Keuringsverslag van een elektrische laagspanning- en zeer lage spanningsinstallatie

NIET CONFORM

Straatnaam Sint-Joannes Berchmansstraat
Huisnummer 48
Busnummer
Postcode 2170
Gemeente MERKSEM
Land België

Controlebezoek van een huishoudelijke installatie volgens (KB 08/09/2019) - AREI Boek 1- 6.5. en 4.2.4.3.

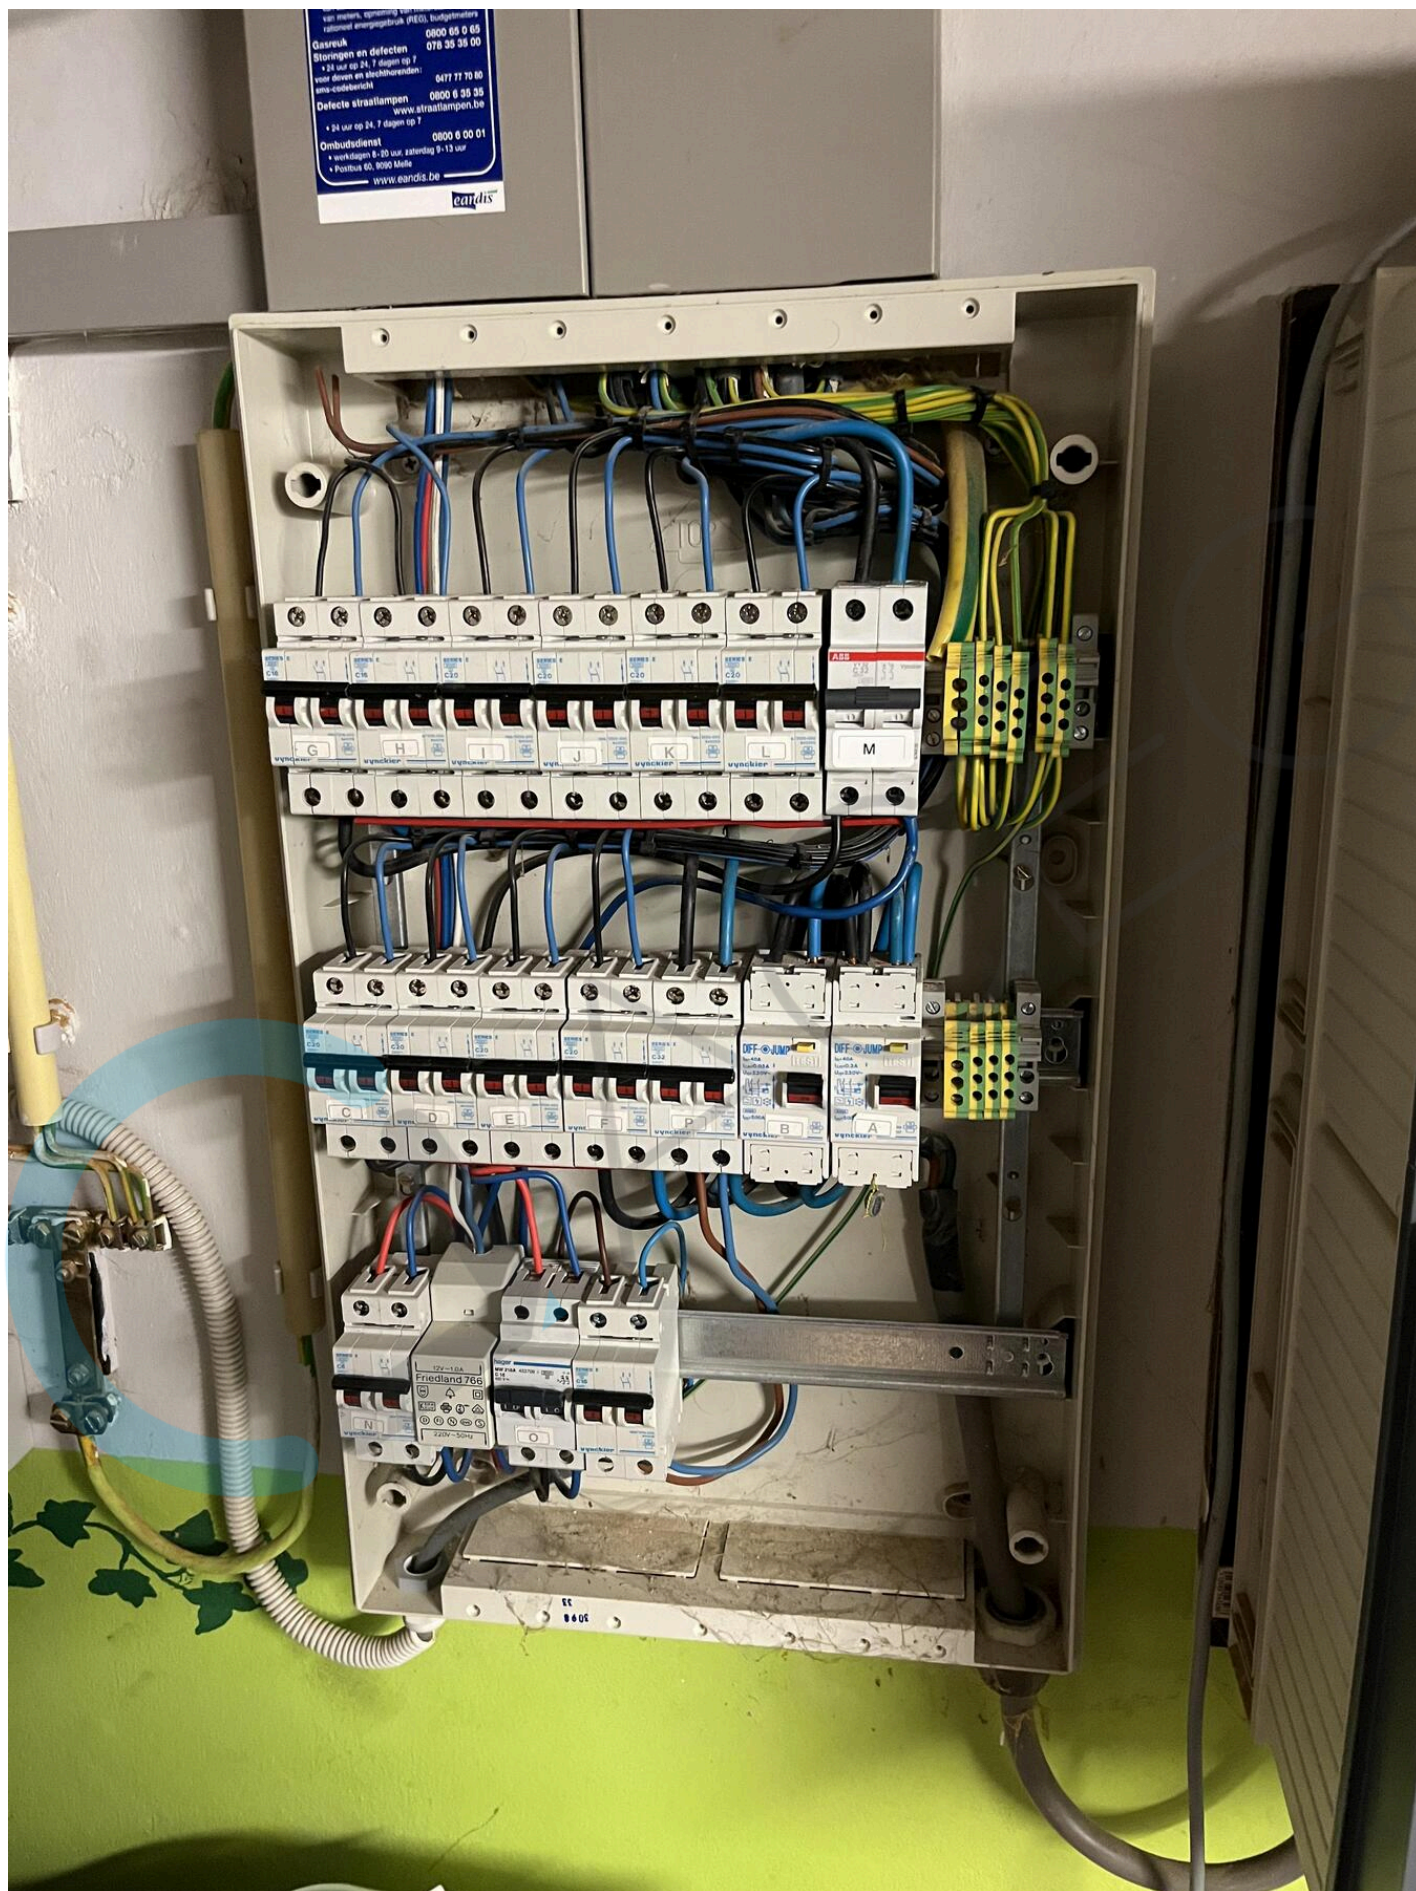
I1.02 Eëndraadschema van de installatie komt niet overeen met de werkelijkheid. (Boek 1 Afdeling 2.12 - 2.13 en 3.1.2)	Kring stopcontacten kelder
I1.04 Situatieschema van de installatie komt niet overeen met de werkelijkheid. (Boek 1 Afdeling 2.12 - 2.13 en 3.1.2)	Stopcontacten kelder
I1.06 De gebruikte symbolen op het eendraadsschema en/of situatieplan stemmen niet overeen met deze opgenomen in tabel 2.23. (Boek 1 onderafdeling 3.1.2.1.a)	Kinderveiligheden
I9.04 De verbindingen dienen verwezenlijkt te worden in borden, verbindings- of aftakdozen, aan de klemmen van schakelaars, contactdozen of verlichtingsarmaturen. (Boek 1 Onderafdeling 5.2.6.1.)	Boven badkamermeubel
N3 Het is niet uitgesloten dat bij een nacontrole bijkomende inbreuken worden vastgesteld bij voorleggen schema's.	
N37 Aanvang installatie dateert van voor 01/06/2020
